AUSSENBEREICHSSATZUNG
„Wandweg“

AUSWERTUNG DER BETEILIGUNG ZUM ENTWURF

ABGRENZUNGSPLAN (OHNE MAßSTAB)

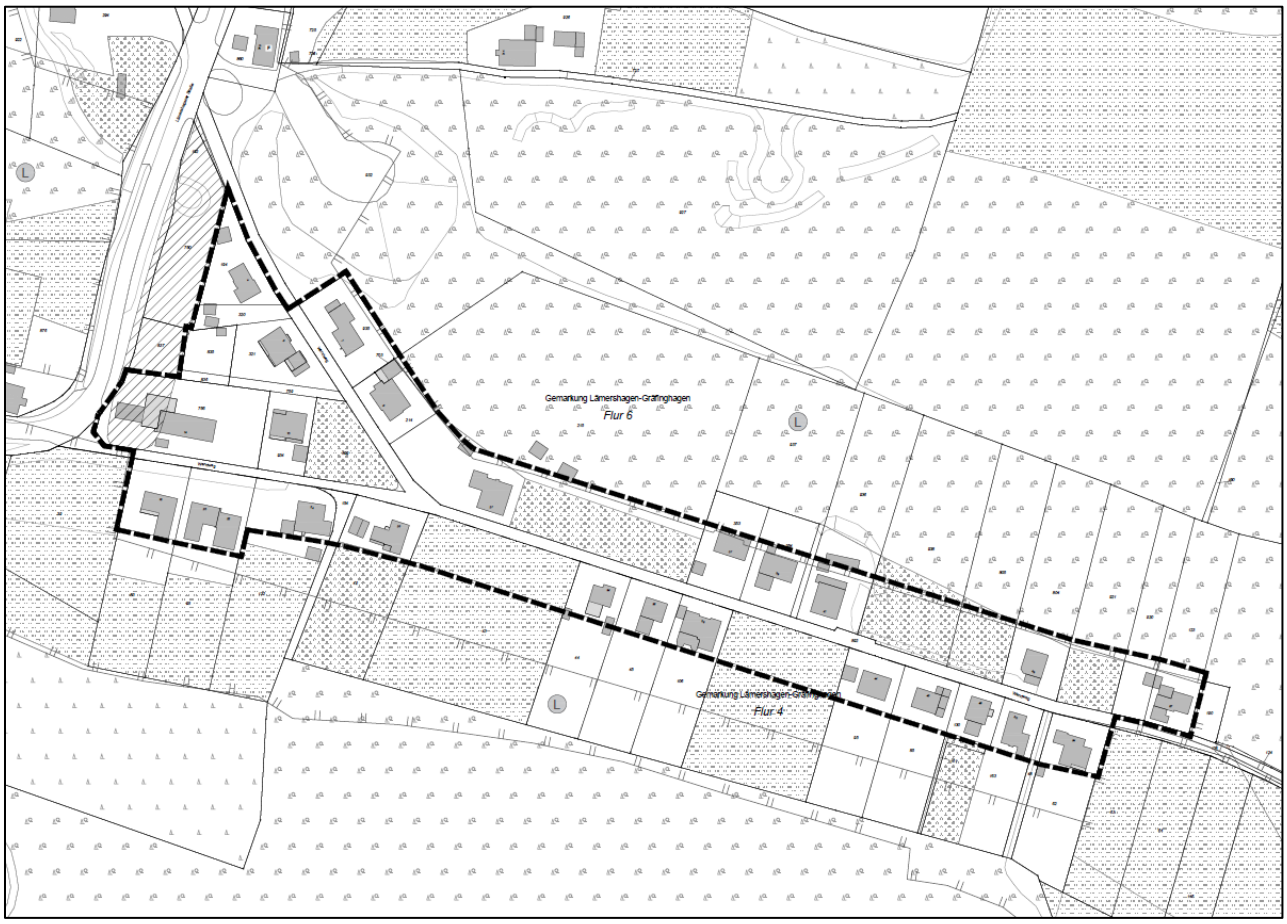
Die eingegangenen Stellungnahmen beziehen sich auf folgenden Entwurf der Außenbereichssatzung:

- **Abgrenzungsplan**
  - Anpassung Geltungsbereich
